# 意見その1

【1.2.3.2 経験的な方法, 附属書 1-1】

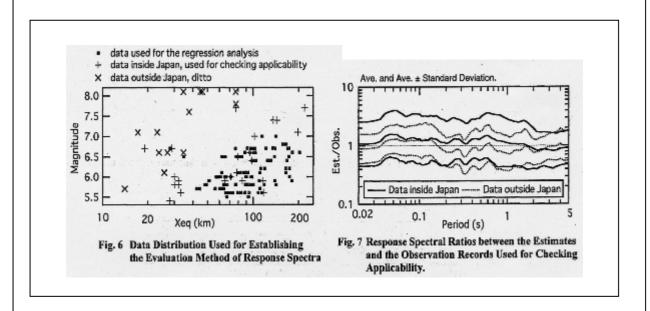
附属書 1-1 で, $M5.4 \sim 8.1$ , $Xeq=14 \sim 218$ km の地震について適用性の確認を行ったと記載されているが,その適用性検討の結果が無い上に,記載の M と Xeq の全ての組み合わせで適用性を確認されたのか不明である。

『附属書 1-1 経験的な方法に用いる手法の留意事項』に記載のとおり、検討の際には、地震規模及び震源距離の範囲が M=5.5~7.0, Xeq=28~202km の観測記録を用いて回帰分析を行っており、国内および海外の他地点の大振幅記録に対して本評価法の適用性を検討している。その結果 M=5.4~8.1, Xeq=14~218km の他地点観測記録に対しても本手法が実現象の平均像を再現することを確認するとともに、参考文献に記載している(添付 1 参照)。

従って,適用性確認に用いた地震の規模と震源距離の分布,適用性確認に用いた観測記録に対する推定値の応答スペクトルの比率を附図 1.1-1 に追記して,適用性確認に用いた地震の規模と震源距離の分布及び適用性確認結果の明確化を図ることとした。

参考文献(1.2.3.2-1)では,国内および海外の他地点の大振幅記録に対して本評価法の適用性を検討した結果,M=5.4~8.1,Xeq=14~218kmの他地点観測記録(下図の Fig6)に対しても本手法が実現象の平均像を再現(下図の Fig7)することを確認した旨記載している。
